Oggetto	Accordo di avvalimento sottoscritto con Autorità di Bacino Distrettuale Appennino Settentrionale. Approvazione della variante al piano di bacino stralcio del torrente San Francesco, relativa alla ripermetrazione delle fasce di inondabilità dell'omonimo torrente, in comune di Sanremo (IM)
Tipo Atto	Decreto del Direttore Generale
Struttura Proponente	Settore Assetto del territorio
Dipartimento Competente	Dipartimento ambiente e protezione civile
Soggetto Emanante	Cecilia Brescianini
Responsabile Procedimento	Roberto BONI
Dirigente Responsabile	Roberto BONI

Approvazione della variante al piano di bacino stralcio del torrente San
Francesco, relativa alla ripermimetrazione delle fasce di inondabilità
dell'omonimo torrente, in comune di Sanremo (IM)

Allegato 1 – Documenti modificati

VARIANTE FASCE DI INONDABILITA' TORRENTE SAN FRANCESCO

CARTA DELLE FASCE FLUVIALI

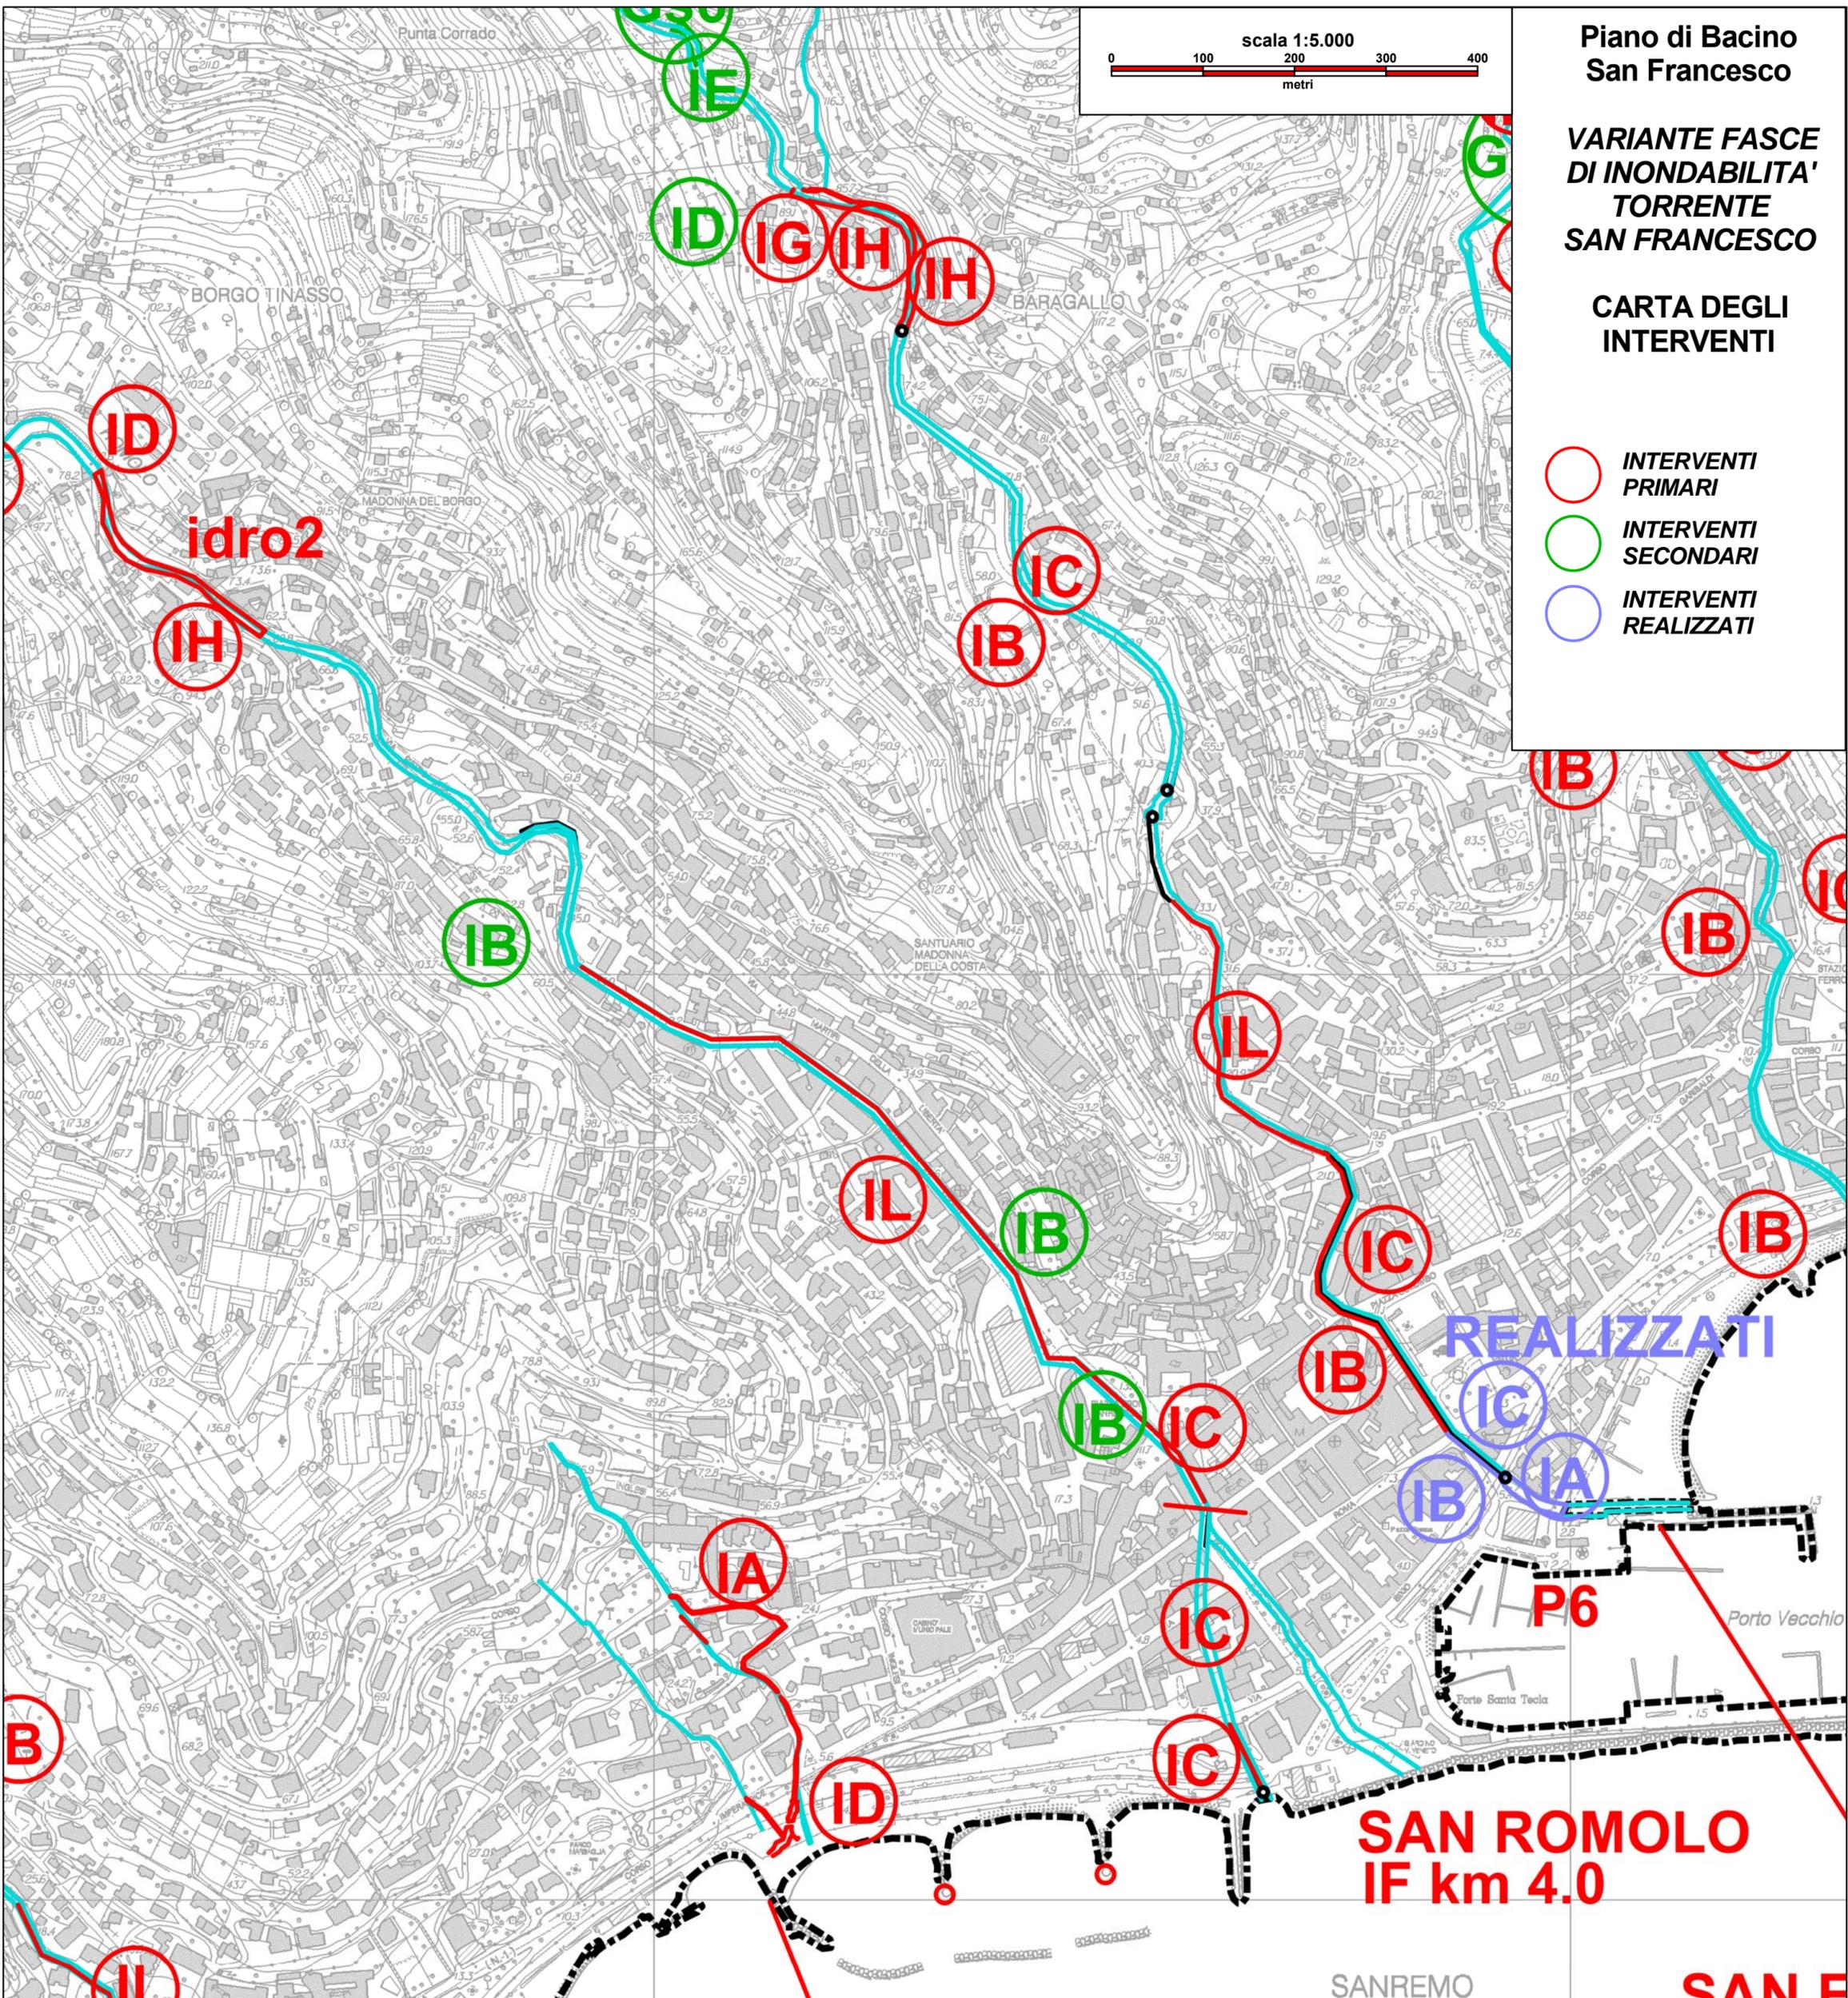
Sintesi osservazione	Esame istruttorio	Esito
Si chiede di individuare con l'apposito segno grafico le aree inondabili del torrente San Romolo che risultano classificabili in fascia B a minor pericolosità relativa ai sensi della normativa di piano, sulla base dei risultati della relazione idraulica predisposta nel 2013 ai fini dell'aggiornamento delle fasce a seguito del completamento dei lavori realizzati sul corso d'acqua.	Il torrente San Romolo scorre limitrofo al torrente San Francesco, oggetto della presente variante, ma non è interessato né dalla modifica né dalla pubblicità partecipativa; è comunque compreso nello stesso piano di bacino. Tuttavia, l'individuazione delle aree ricadenti in fascia B a minor pericolosità ai fini dell'espressione dei pareri ex art.15, c.3, lett. a) della normativa di piano era già stata effettuata nella documentazione presentata in occasione della precedente variante, approvata con DGP 202/2013, ma non era poi stata riportata nella cartografia in quanto tale miglior specificazione è stata introdotta nella carta delle fasce di inondabilità soltanto con la presente variante. Pertanto, ai fini di una miglior rappresentazione cartografica delle suddette fasce, si ritiene opportuno accogliere l'osservazione.	Accolta

CONSIDERATO pertanto che, a seguito dell'osservazione presentata, risulta necessario modificare soltanto la tavola delle fasce di inondabilità della variante adottata con DDG n. 7743 – 2020, individuando le aree inondabili di fascia B del torrente San Romolo, limitrofo al torrente San Francesco e ricadente nel medesimo piano di bacino, come a minor pericolosità ai fini dell'espressione dei pareri ex art.15, c.3, lett. a) della normativa di piano, limitatamente al tratto a valle dell'imbocco della tombinatura;
